Wyjaśnienia treści SIWZ nr 9 Budowa Hali Sportowo widowiskowej w Gorzowie Wielkopolskim

nr sprawy nadany przez Zamawiającego: SKP-2/PN/RB/2020

Zamawiając na podstawie art. 38 ust.2 ustawy z dnia 29 stycznia 2004 r. Prawo zamówień publicznych (tekst jednolity Dz.U. z 2019r. poz. 1843 dalej PZP) przekazuje treść zapytań wraz z wyjaśnieniami:

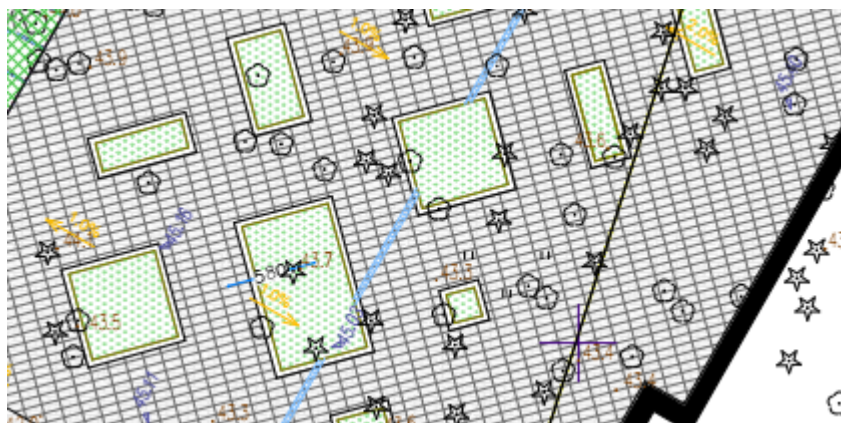
Prosimy o wyjaśnienie występujących na placu przed halą elementów oznaczonych jako powierzchnia biologicznie czynna .

Czym jest wydzielona powierzchnia placu z kostki od pow. biologicznie czynnej ? czy jest to tylko obrzeże czy coś jeszcze ?

Zaprojektowane zostały donice z zielenią niską, natomiast na betonowych murkach zamontowane są siedziska ławek - zgodnie z PFU str.27

"Donice z zielenią niską" należy rozumieć jako teren zielony/rabatę otoczony murkami betonowymi z siedziskami.

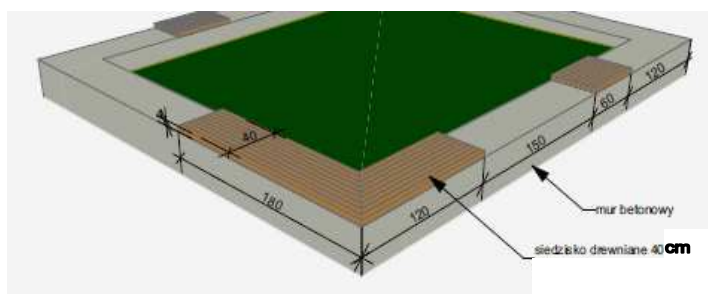
Prosimy o wskazanie w jakim miejscu na rysunku zagospodarowania terenu znajdują się ławki opisane w PFU na stronie 27.

Siedziska ławek są zamontowane na betonowych murkach okalających zieleni/nasadzenia. Przykładowe rozmieszczenie ławek

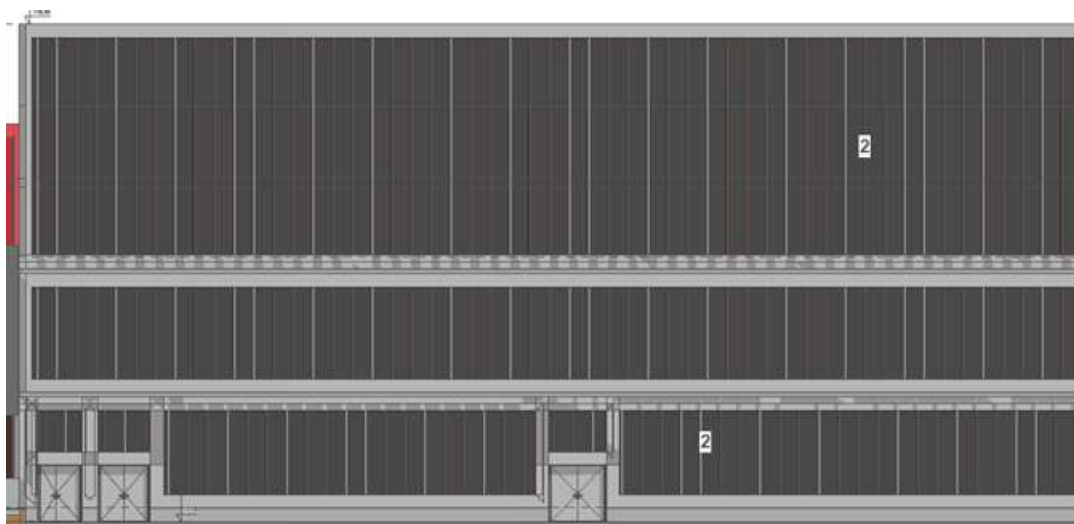
W związku z odpowiedzią na pytanie do przetargu nr 43 z dnia 01.09.2020 r. prosimy o potwierdzenie, że okładziny ścian zewnętrznych są wykonane jedynie z blachy aluminiowej łączonej na rąbek stojący i w tym przypadku nie należy sugerować się widokami elewacji, na których widoczne są obwiednie, do których nie jest przyporządkowany żadnej materiał wykończeniowy.

Zamawiający potwierdza opisany w pytaniu sposób wykończenia .
